Zusammenfassende Erklärung gem. § 10 Abs. (1) BauGB Bebauungsplan „Dürren IV“

Bebauungsplan und örtliche Bauvorschriften „Dürren IV“ **Vorlage zur Gemeinderatssitzung am 17.12.2020**
Eingegangene Anregungen anlässlich der Auslegung vom 20.01.2020 – 23.02.2020:

Bebauungsplan und örtliche Bauvorschriften „Dürren IV“ **Vorlage zur Gemeinderatssitzung am 22.10.2020**
Eingegangene Anregungen anlässlich der Auslegung vom 20.01.2020 – 23.02.2020:

Anlage TÖB5

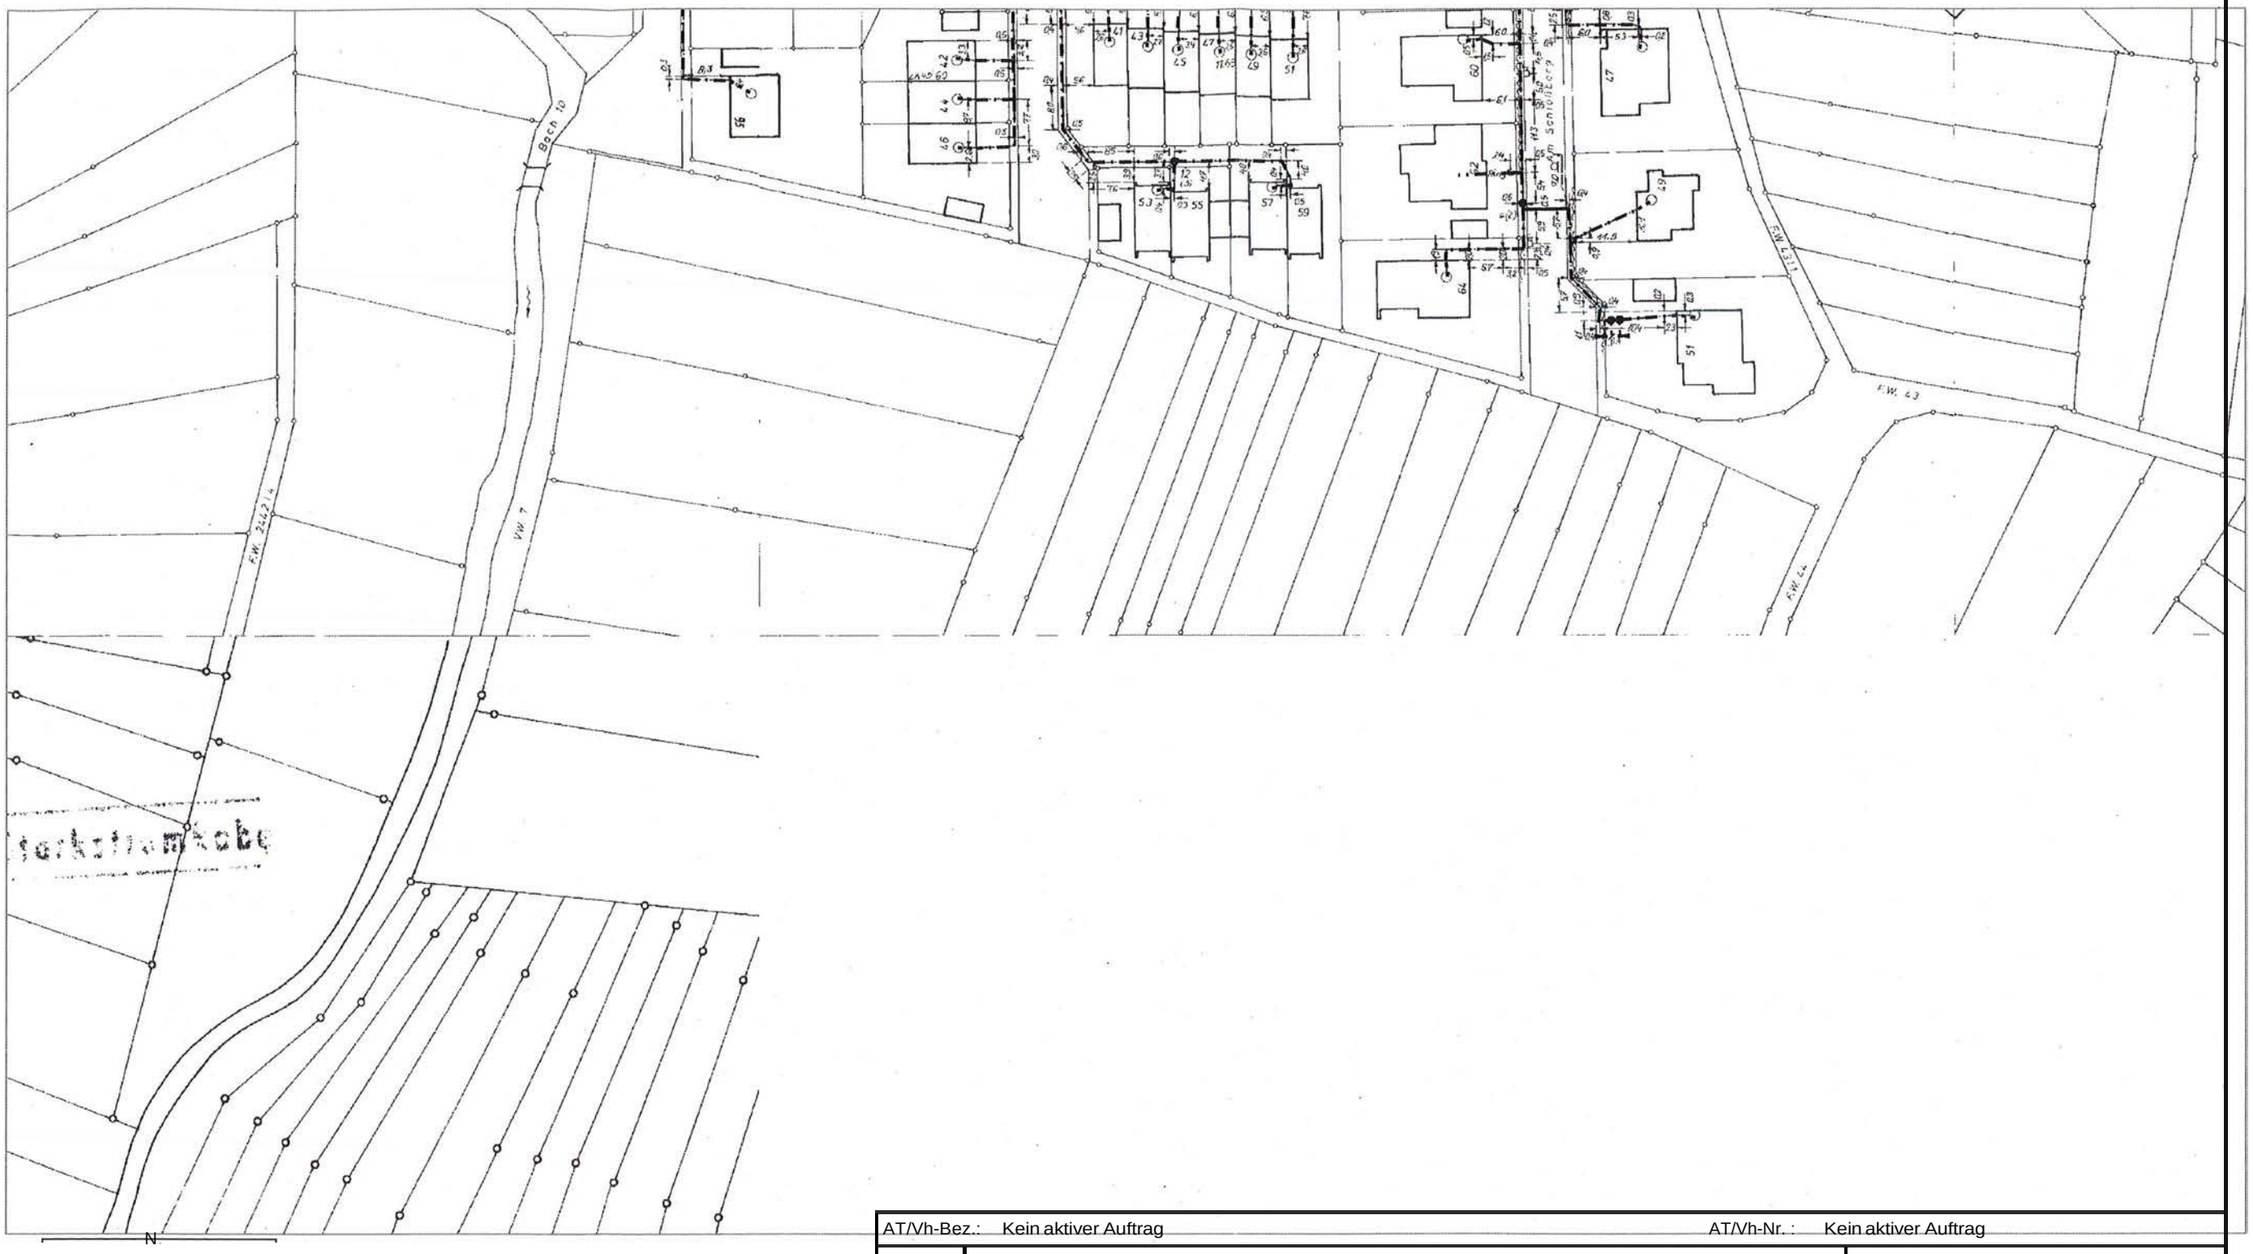
Die Artenschutzrechtliche Ausnahme zum Schlingen- und Fallenfang von Zauneidechsen wurde mit Schreiben vom 12.12.2019, AZ 55-8850.68/LB/Oberstenfeld BMA, erteilt.	Erlaubnis in Aussicht gestellt (LRA Ludwigsburg, Stellungnahme 15.05.2020). Kenntnisnahme.
TÖB 5 Deutsche Telekom Technik GmbH Rosenbergstraße 59 74074 Heilbronn, Schreiben vom 13.02.2020	Die Telekom Deutschland GmbH (nachfolgend Telekom genannt) – als Netzeigentümerin und Nutzungsberechtige i. S. v. § 68 Abs. 1 TKG – hat die Deutsche Telekom Technik GmbH beauftragt und bevollmächtigt, alle Rechte und Pflichten der Wegesicherung wahrzunehmen sowie alle Planverfahren Dritter entgegenzunehmen und dementsprechend die erforderlichen Stellungnahmen abzugeben. Zu der o. g. Planung nehmen wir wie folgt Stellung und bitten Sie hiermit folgende fachliche Festsetzung in den Bebauungsplan aufzunehmen: Im Planbereich befinden sich noch keine Telekommunikationslinien der Telekom. Siehe Anlage Eine Versorgung des Neubaugebietes mit Telekommunikationsinfrastruktur in unterirdischer Bauweise ist aus wirtschaftlichen Gründen nur bei Ausnutzung aller Vorteile einer koordinierten Erschließung sowie einer ausreichenden Planungssicherheit möglich. In allen Straßen bzw. Gehwegen sind daher geeignete und ausreichende Trassen für die Unterbringung der Telekommunikationslinien der Telekom vorzusehen. Für den rechtzeitigen Ausbau des Telekommunikationsnetzes sowie die Koordinierung mit dem Straßenbau und den Baumaßnahmen der anderen Leitungsträger ist es notwendig, dass Beginn und Ablauf der Erschließungsmaßnahmen im Bebauungsplangebiet der Deutschen Telekom Technik GmbH unter der im Briefkopf genannten Adresse so früh wie möglich, mindestens 3 Monate vor Baubeginn, schriftlich angezeigt werden. Vorsorglich weisen wir schon jetzt darauf hin, dass Telekom an einer gemeinsamen Ausschreibung nicht teilnehmen wird. Wir bitten Sie weiterhin auch in Ihrer Ausschreibung ausdrücklich darauf hinzuweisen, dass Telekom an der Ausschreibung nicht teilnimmt, jedoch bestrebt ist mit der Firma, die den Zuschlag erhalten hat, eigene Verhandlungen zu führen.	 Kenntnisnahme siehe Anlage TÖB5 Kenntnisnahme und Beachtung.

Anlage TÖB6

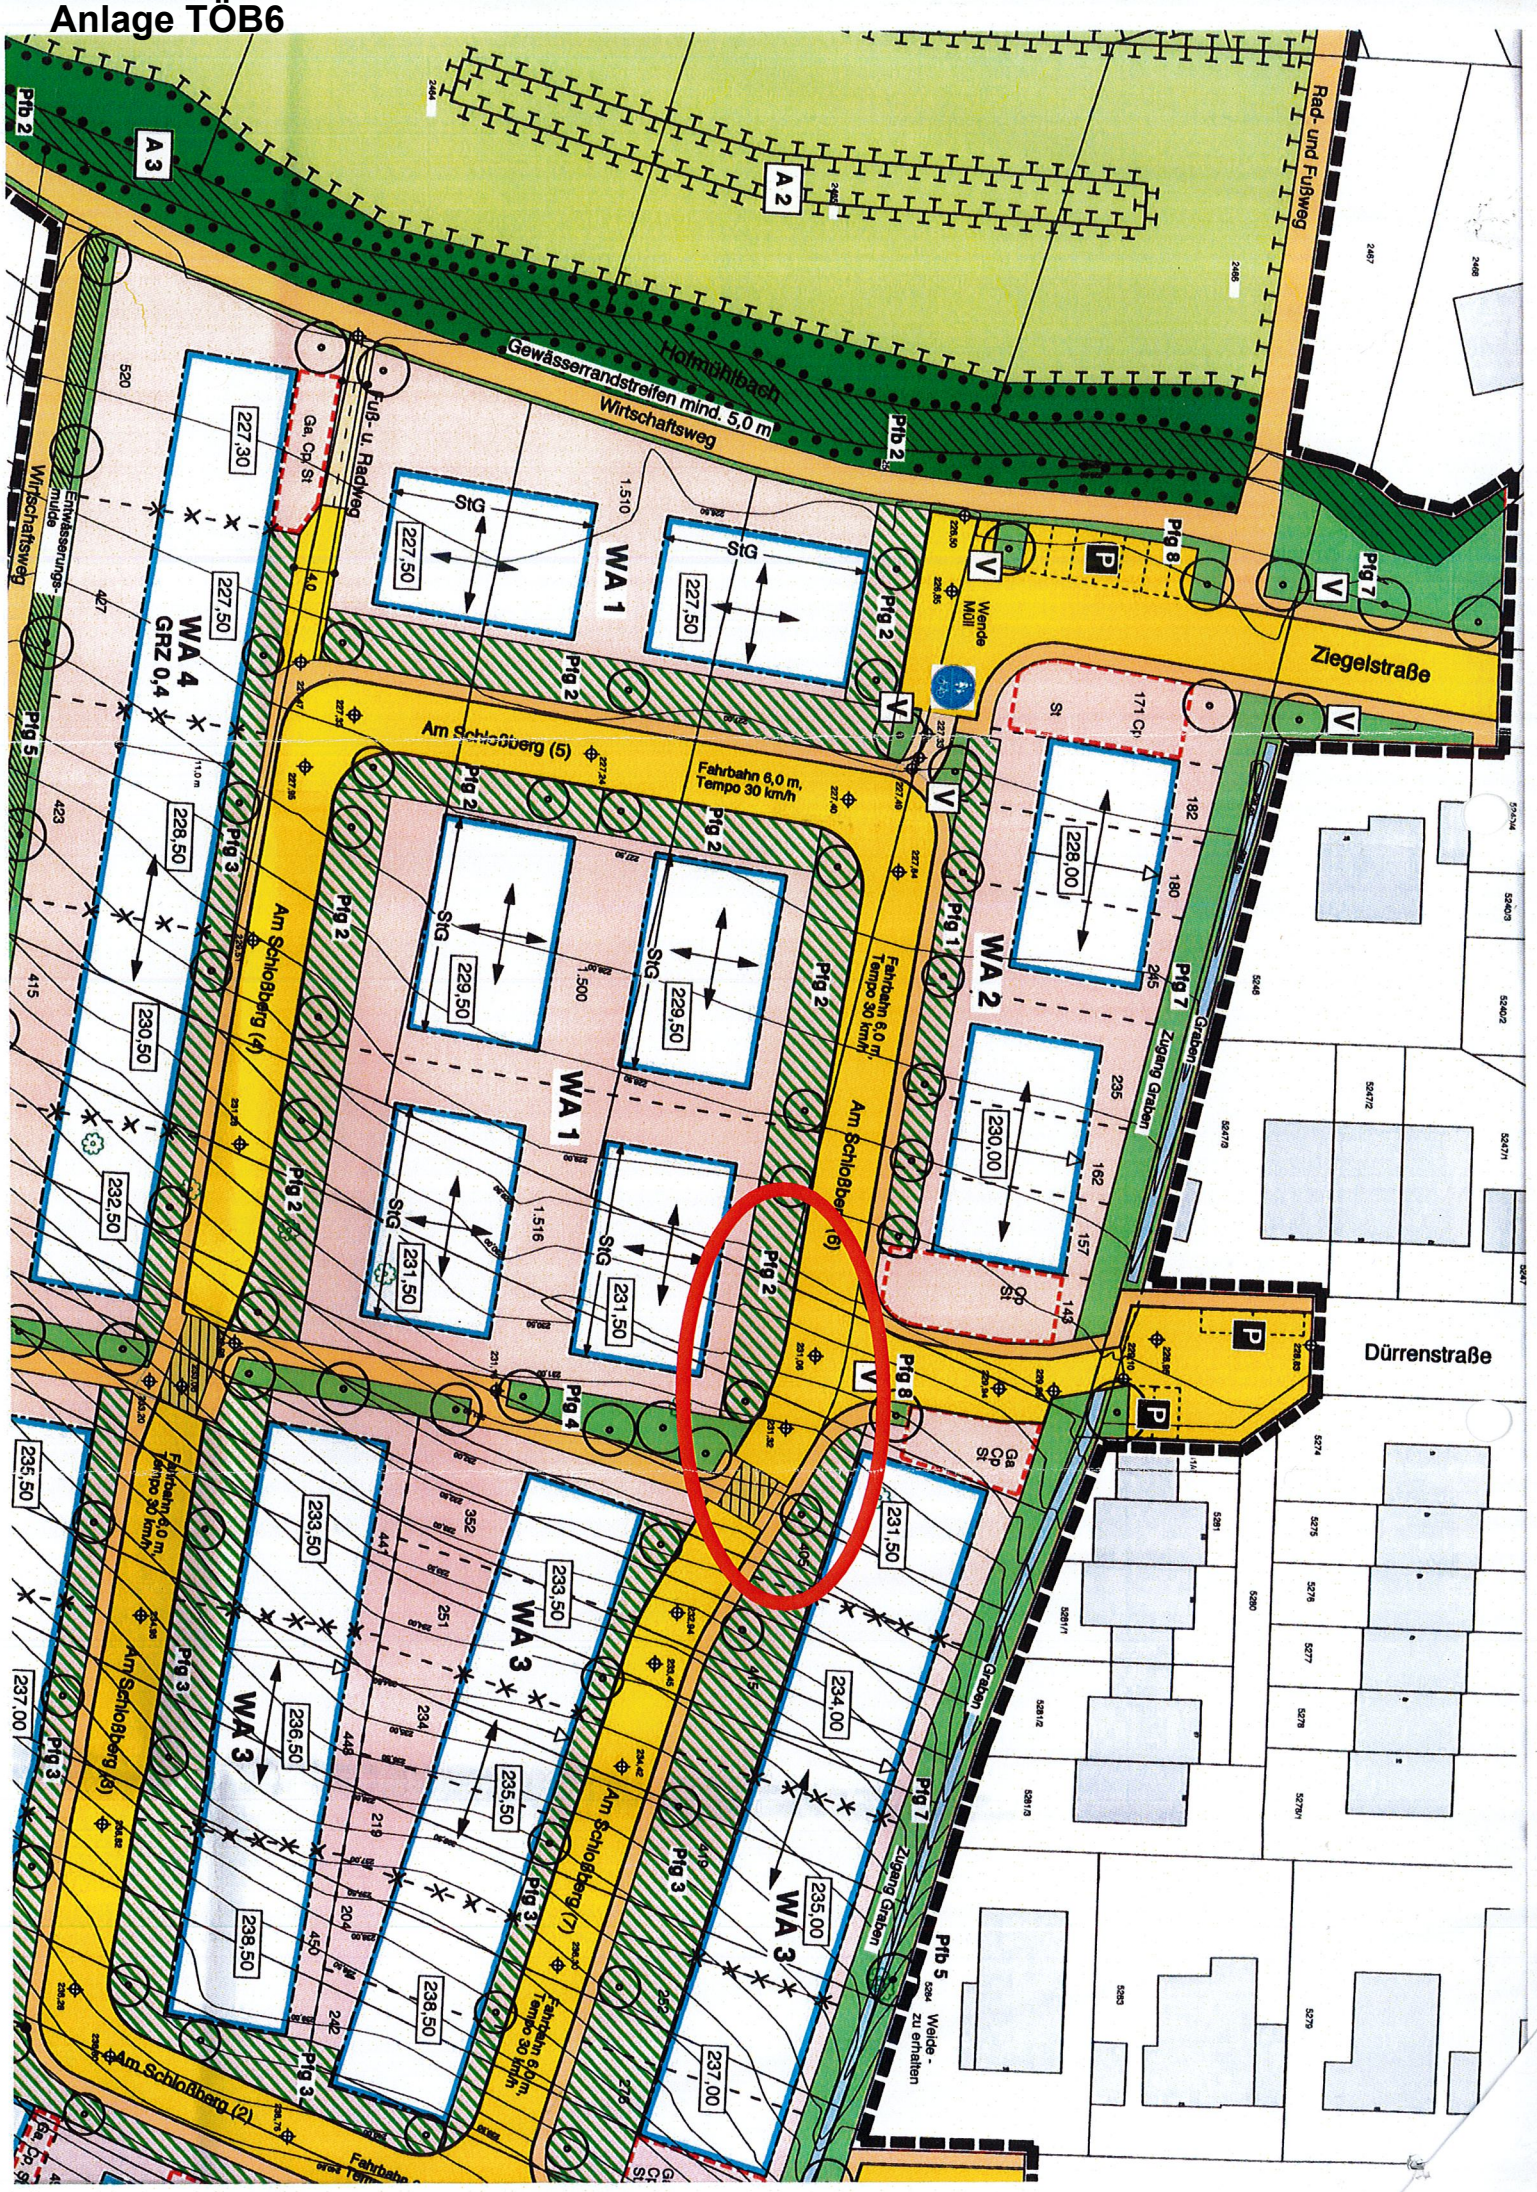
TÖB 6 Syna GmbH Ludwigshafener Straße 4 65929 Frankfurt am Main Schreiben vom 10.02.2020	Die Erdgasversorgung kann durch Erweiterung unserer bestehenden Anlagen sichergestellt werden. Die Stromversorgung kann durch Erweiterung einer neuen Netzstation im Plangebiet sichergestellt werden. Den von uns vorgesehenen Standort für die Netzstation haben wir in beigefügte Kopie des Bebauungsplans rot eingezeichnet und bitten Sie, diesen in Ihrem Bebauungsplan auszuweisen. Ein Grundstücksbedarf mit einer Breite von 6,0 m und einer Tiefe von 5,0 m = 30 m² ist dafür ausreichend. *Anlage TÖB6*	Kenntnisnahme. Der Standort der Netzstation wird in den Plan eingetragen.

Anlage P1-1

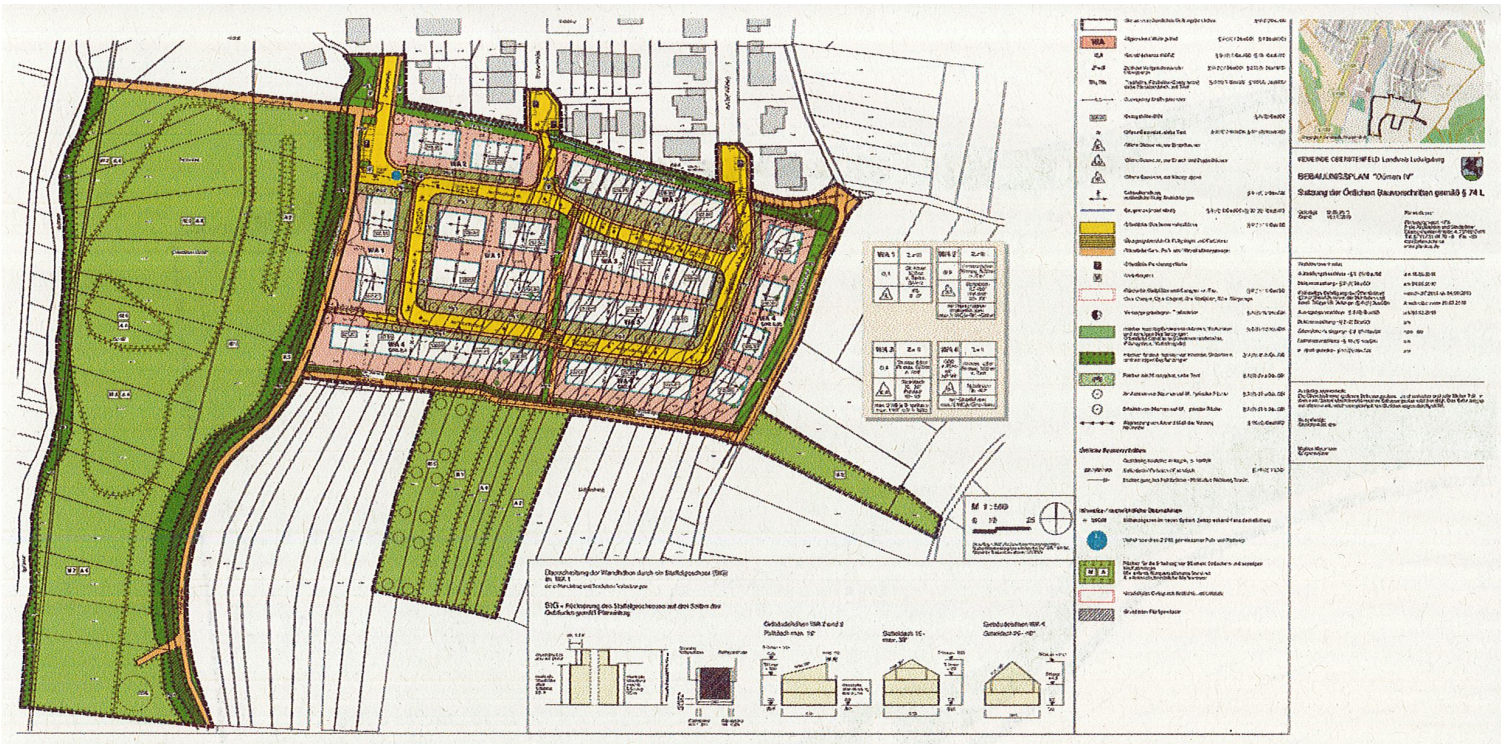
Anregungen von	**Inhalt der Anregungen, Stellungnahmen und Hinweise**	**Stellungnahme der Verwaltung bzw. Beschlussvorschlag**
P 1	Ich möchte hiermit gegen die geplante Straßenführung in das Neubaugebiet „Dürren IV“ einlegen. Es ist für die Anwohner der Dürrenstraße nicht zumutbar, dass der gesamte Verkehr (die rot schraffierten Gebäude werden alle durch die Dürrenstraße fahren.) durch eben die Dürrenstraße fahren wird. Das wurde seinerzeit auch bei der Bürgeranhörung den Planern gegenüber so geäußert. *Anlagen P1 und P1-1*	Abwägungsvorschlag siehe unter Stellungnahme der Verwaltung bzw. Beschlussvorschlag zu Anregung P 4. Die Bedenken werden zurückgewiesen. Die voraussichtliche Belastung der Zufahrtsstraßen im Zuge der Realisierung des künftigen Baugebiets sind hinzunehmen. Die Belastbarkeit der Straßen wird berücksichtigt.
P 2	1. Energieversorgung Alle Welt redet von Klimaveränderung und dass wir uns in unserem Verhalten verändern müssen. Aus den mir zugänglichen Unterhalten kann ich nicht erkennen, dass die Gemeinde/Verwaltung bei der Ausgestaltung dieses Baugebietes in dieser Richtung etwas unternimmt. Wahrscheinlich werden dort Öl-/Gas-/Pelletsheizungen oder ähnliches eingebaut. Warum wird dieses Gebiet nicht mit „Fernwärme“ (Arbeitstitel) versorgt? In anderen Gemeinden wird so etwas gemacht. Bestimmt gibt es Fördergelder.	Kenntnisnahme. Das Gebiet Dürren IV ist im Osten und Westen vom Landschaftsschutzgebiet umgeben. Der Bebauungsplanbereich wird auf Dauer den südlichen Ortsrand von Oberstenfeld abbilden. In Anbetracht der geringen Gebietsgröße und der Randlage des Gebiets ist eine Versorgung mittels Fernwärme nicht vorgesehen.

Anlage P4

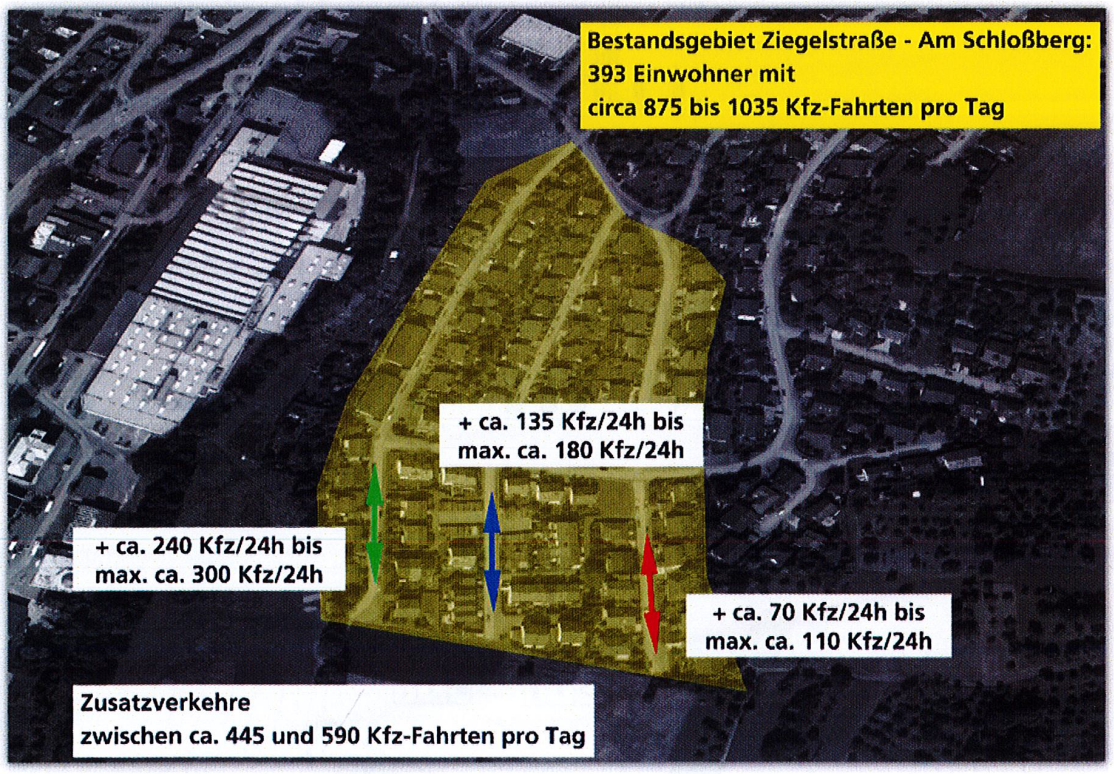
P 4	In Ihrer Ratssitzung am 05.12.2019 wurde beschlossen, den Bauplan für Dürren IV zu realisieren. Auf Bitte der Anwohner der Ziegelstraße wurde die Ziegelstraße im endgültigen Plan für den Durchfahrtverkehr zum Dürren IV abgeschlossen. Argument; die Ziegelstraße sei zu schmal, um zusätzlichen Verkehr zu bewältigen. Dies ist eine grobe Fehlentscheidung! Wir legen hiergegen Einspruch ein! Die Gründe sind: 1. Die Dürrenstraße ist zu 80 % noch schmaler (0,5 m) als die Ziegelstraße, also noch weniger geeignet, viel mehr Verkehr (und es würde tatsächlich VIEL mehr werden, siehe Anlage) zu bewältigen. Verstopfungen sind die Folge mit schweren Konsequenzen für Feuerwehr,	Die Initiativgruppe Dürren IV hat ein Positionspapier verfasst, das von über 20 Anwohnerhaushalten (siehe auch P 5.1 – P 5.18) per Unterschrift mitgetragen wird und im Januar und Februar 2020 bei der Gemeindeverwaltung eingereicht wurde. Gefordert wird, dass die Ziegelstraße mit zur Erschließung des Neubaugebietes beitragen soll, die Ziegelstraße hierbei im Erschließungsbereich von Dürren IV als Einbahnstraße geregelt werden könnte, das gesamte Wohngebiet Dürren (II, III und IV) verkehrsberuhigt gestaltet und eine maximal zulässige Geschwindigkeit von 20 km/h eingeführt werden soll. Als weitest gehende Lösung wird zudem ein Kreisverkehrsplatz an der L 1100 angeregt, über den die Wohngebiete Dürren IV sowie Am Krixenberg erschlossen werden könnten. Die verkehrliche Erschließung wurde im Rahmen der Bürgerwerkstatt am 05.07.2016 sehr intensiv diskutiert. Ein Schwerpunkt der Diskussionen beim Werkstatttermin mit interessierten Bürgern bildete die Verkehrssituation in der Ziegelstraße. Der Fahrweg durch die

Die Bedenken werden zurückgewiesen. Die voraussichtliche Belastung der Zufahrtsstraßen im Zuge der Realisierung des künftigen Baugebiets sind hinzunehmen. Die Belastbarkeit der Straßen wird berücksichtigt.
P 5.1 P 5.2 P 5.3 P 5.4 P 5.5 P 5.6 P 5.7 P 5.8 P 5.9 P 5.10 P 5.11 P 5.12 P 5.13	Liebe Anwohner von Dürren II und III, der Gemeinderat hat in Ihrer Ratssitzung am 05.12.2019 beschlossen, den Bauplan für Dürren IV zu realisieren. Die öffentliche Auslegung des Bauplanentwurfes ist vom 20.01.2020 bis einschließlich 23.02.2020 im Rathaus der Gemeinde Oberstenfeld ausgelegt. Wir haben in der Vergangenheit mit unseren Aktionen etwas erreichen können. Die 6 Mehrfamilienhäuser wurden in der Höhe reduziert von 14 auf 12 m, einige unnötige und gefährliche Parkplätze wurden aus dem Plan entfernt, und da kommt es: Auf Bitte der Anwohner der Ziegelstraße wurde die Ziegelstraße im endgültigen Plan für den Durchfahrtverkehr zum Dürren IV abgeschlossen, die Ziegelstraße sei zu schmal, um zusätzlichen Verkehr zu bewältigen. Dies ist eine grobe Fehlentscheidung! Wir werden hiergegen Einspruch einlegen! Die Gründe sind: 1. Die Dürrenstraße ist im Schnitt 0,5 m noch schmaler als die Ziegelstraße, also noch weniger geeignet, viel mehr Verkehr (und es würde tatsächlich VIEL mehr werden) zu bewältigen. Verstopfungen sind die Folge mit schweren Konsequenzen für Feuerwehr, Notdienst, Lieferverkehr, Notarzt, Müllabfuhr und dergleichen. In unserem geplanten Einspruch-Schreiben an die Gemeinde werden wir dies mit Zahlen belegen. 2. Ein unnötig erhöhtes Verkehrsaufkommen auf der Straße Am Schlossberg. 3. Dieser stark erhöhte Verkehrsstrom führt an 2 Kinderspielplätzen vorbei. 4. Viel mehr Lärm, Feinstaub, CO2 und Stickstoffoxid in der Dürrenstraße und Am Schlossberg.	Abwägungsvorschlag siehe unter Stellungnahme der Verwaltung bzw. Beschlussvorschlag zu Anregung P 4. Die Bedenken werden zurückgewiesen. Die voraussichtliche Belastung der Zufahrtsstraßen im Zuge der Realisierung des künftigen Baugebiets sind hinzunehmen. Die Belastbarkeit der Straßen wird berücksichtigt.
